新型アルミ構造材(XFシリーズ)
XFジョイントの仕様変更について

改良内容

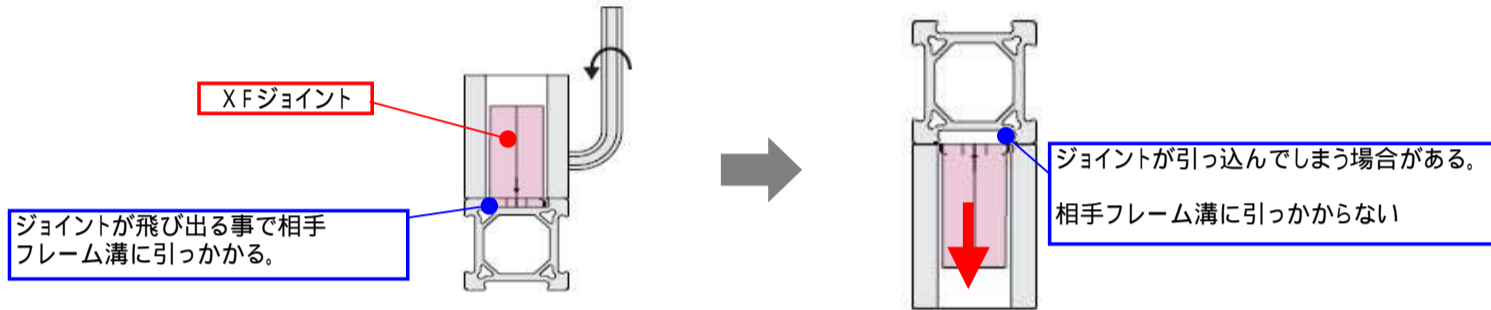
XFジョイントをフレーム下側から取付ける際、XFジョイントが引っ込んでしまい組み辛いケースがありました。
これを解消させる為、XFジョイントにスプリングを付ける事でこの引っ込みを解消させました。

現状品との相違点(XF30シリーズの場合:XF40・50・60シリーズも同様です。)

サイズ	XFジョイント30	XFジョイント30(ステンレス)	1-8mm	440	450	10-20mm	418	428	20mm以上	396	406	アイテムNo.	XFJ-077	XFJ-097	変更ありません
サイズ	XFジョイント30	XFジョイント30(ステンレス)															
1-8mm	440	450															
10-20mm	418	428															
20mm以上	396	406															
アイテムNo.	XFJ-077	XFJ-097															
材質	本体:SCS24 連結バンド:樹脂 ボルト:ユニクロ(XFJ-077) ステンレス(XFJ-097)	本体:SCS24 連結バンド:樹脂 ボルト:ユニクロ(XFJ-077) ステンレス(XFJ-097) スプリング:ステンレス スプリングケース:樹脂 追加仕様															
質量	XFJ-077 58g XFJ-097 59g	61g 62g															
環境	RoHS対応品 グリーン調達	変更ありません															
カタログ 掲載ページ	機械ユニットカタログNo.10 P.300

XFジョイントHL3030外観

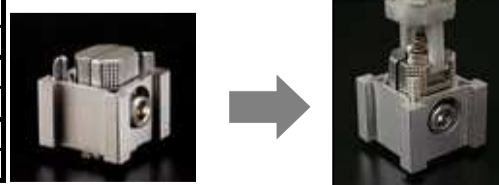
上記アイテムを使用している下記の製品についても、改良製品となります。予めご了承ください。
